ContiTech

Kit curea distribuție CT 939 K2/K3, utilizat de exemplu în: VW / Audi 2.5 TDI 5 cil.

Fig. 1
Șaibă

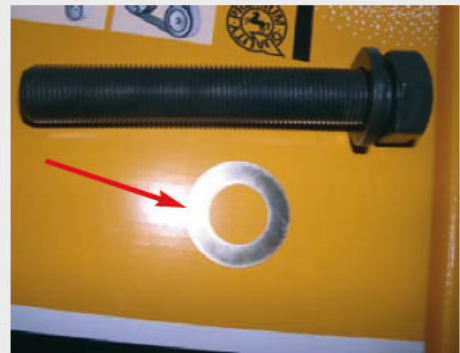
Conform actualizărilor echipamentelor, kitul curelei de distribuție conține o șaibă subțire (acoperită cu diamant) ce nu a fost instalată anterior în vehicul.

Conform catalogului VW / Audi, această șaibă specială (4) trebuie instalată între roata de acționare a arborelui cotit (3) și amortizorul de vibrații de torsiune (5). Aceasta are scopul de a îmbunătăți coeficientul de frecare.
